uw kenmerk: PZH-2017-596208054 (DOS-2017-004401) Het college van Gedeputeerde Staten Provincie Zuid-Holland  
uw brief van: 17 mei 2017 Postbus 90602  
ons kenmerk: 17.082870 2509 LP 'S-GRAVENHAGE  
bijlagen: 1  
inlichtingen: ██████████  
doorkiesnummer: ██████████  
onderwerp: Voorontwerpbesluit tot wijziging van de Waterverordening Leiden, 7 september 2017

## **Bijlage 1**

## Wijzigingen (>5m) waterverordening Provincie Zuid-Holland

Polder: Wassenaarschepolder (46)

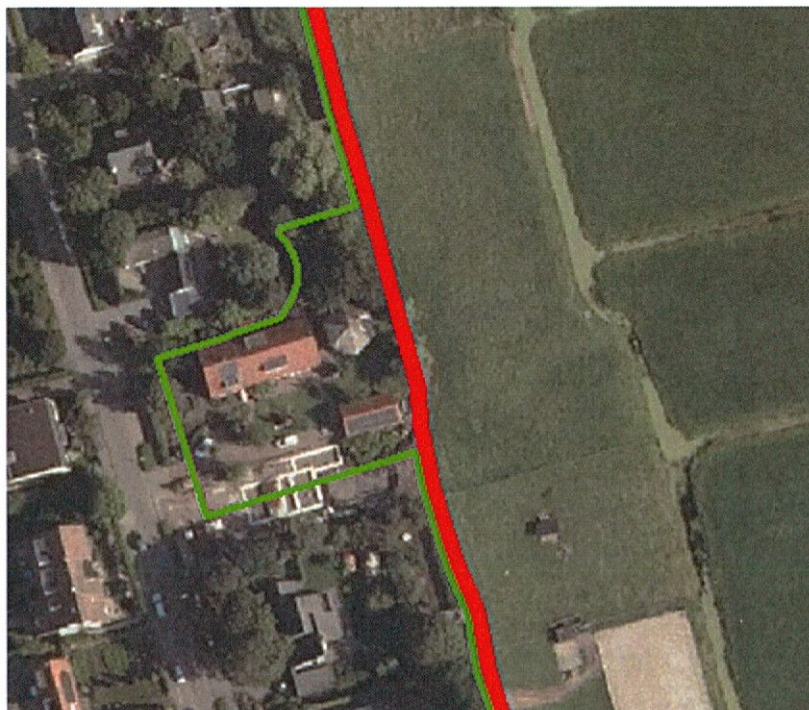
Toelichting: kering liep op een aantal plekken door/nabij bebouwing. bij kadeverbetering is de ligging gecorrigeerd naar de plaats waar daadwerkelijk is verbeterd of waar een betere kerende hoogte wordt behaald

Polder: Wassenaarschepolder (46)

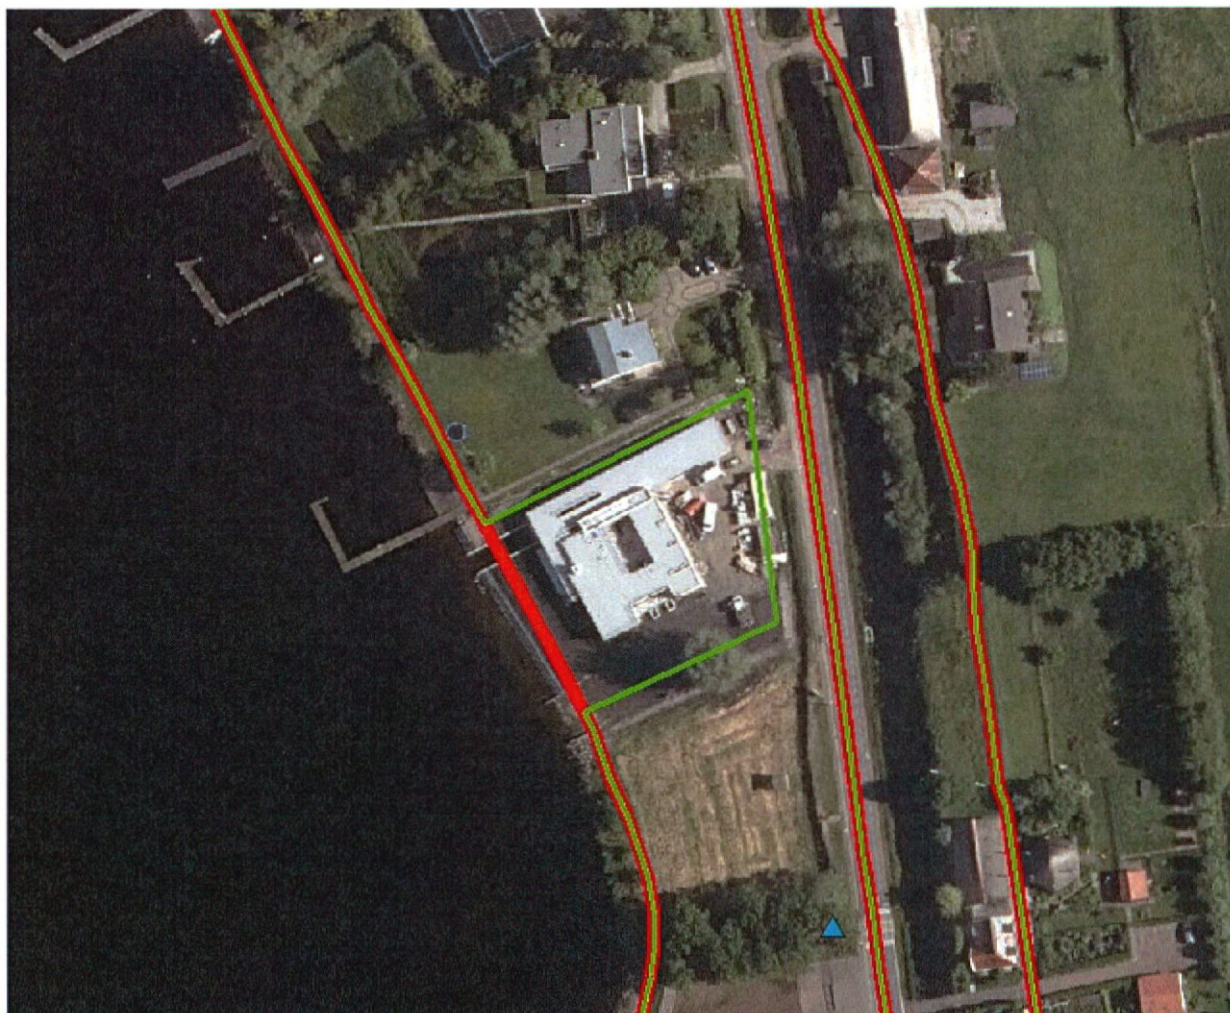
Toelichting: kering is verlegd wegens insteekhaven door oude kering

Polder: Zuid-Hoflandschepolder (48)

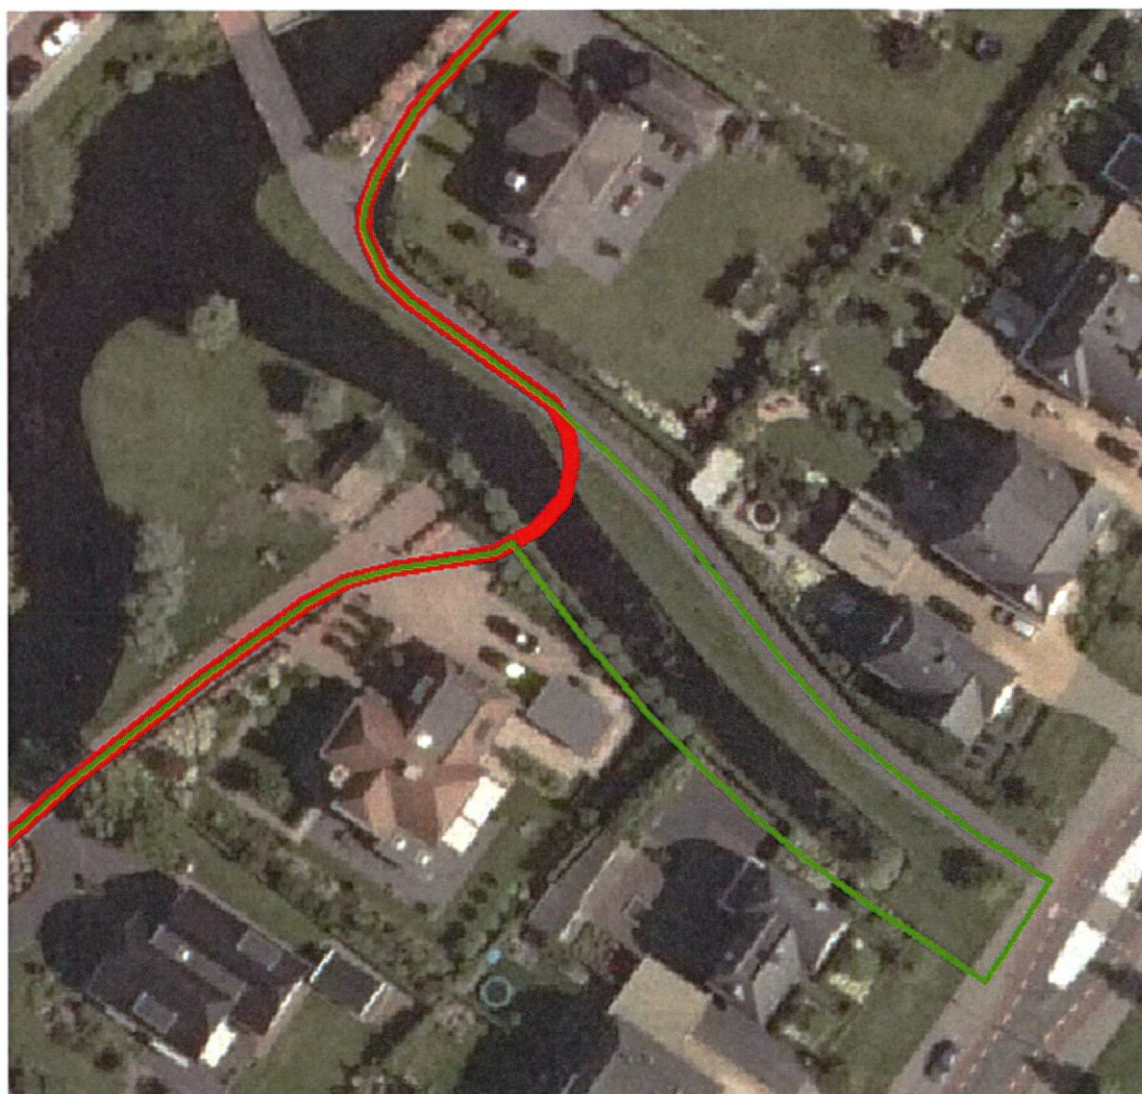
Toelichting: kering liep dwars door nieuw gegraven boezemwater heen. kering eromheen verlegd (X:91.507 Y:460.633)
